## Bescheid

**über die Änderung der  
allgemeinen bauaufsichtlichen Zulassung  
vom 25. Mai 2011**

**Z-15.7-248**

**"EgcoBox" - Plattenanschluss**

Abb. 36: Einbausituation Mauerwerk mit WDVS für Zugstäbe nach Variante 2, 3 oder 4 gemäß Anlage 2 und Querkraftstäbe nach Variante 2, 3 oder 4 gemäß Anlage 3

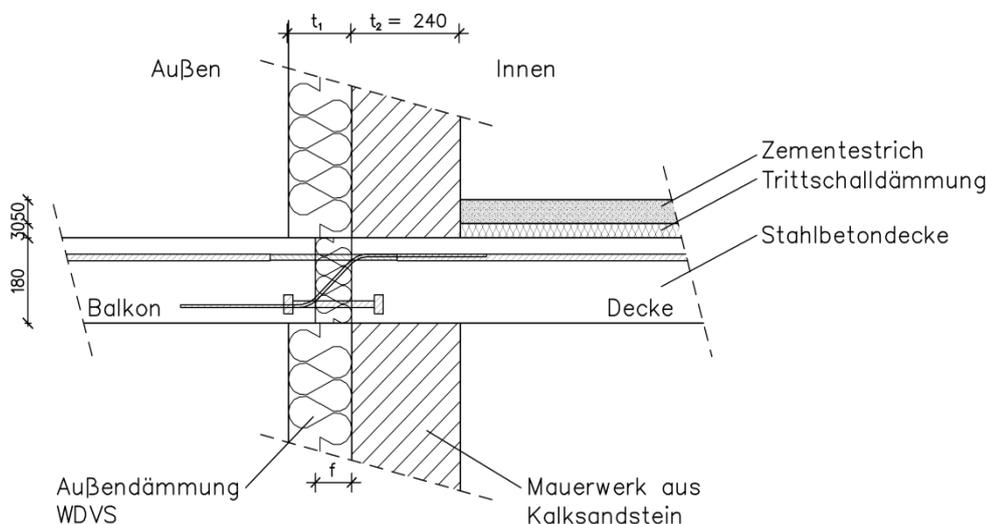
Für die in Anlage 22Ä aufgeführte Einbausituation darf zur Ermittlung des spezifischen Transmissionswärmeverlustes  $H_T$  mit den längenbezogenen Wärmedurchgangskoeffizienten  $\Psi$  nach Anlage 23 gerechnet werden.

Die Anlage 22Ä ersetzt Anlage 22 zum Bescheid vom 2. November 2012.

Wärmedämmung der Außenwand:	Dicke $t_1 = 100, 140, 180, 220$ oder $300$ mm mit $\lambda = 0,035$ W/(mK)
Mauerwerk aus Kalksandstein:	Dicke $t_2 = 240$ mm mit $\lambda = 0,99$ W/(mK)
Fußbodenaufbau (innen):	a) Stahlbetondecke 180 mm mit $\lambda = 2,30$ W/(mK) b) Trittschalldämmung 30 mm mit $\lambda = 0,040$ W/(mK) c) Zementestrich 50 mm mit $\lambda = 1,40$ W/(mK)

Die thermischen Kennwerte nach Tabellen 3 und 4 gelten ausschließlich für die in Abbildung 36 aufgeführte Einbausituation, die Schichtdicken und angegebenen Wärmeleitfähigkeiten der Baustoffe (Wärmedurchgangskoeffizient Regelquerschnitt "Außenwand"). Bei hiervon abweichenden Einbausituationen, Schichtdicken oder Wärmeleitfähigkeiten der Baustoffe sind die aufgeführten Kennwerte nicht gültig.
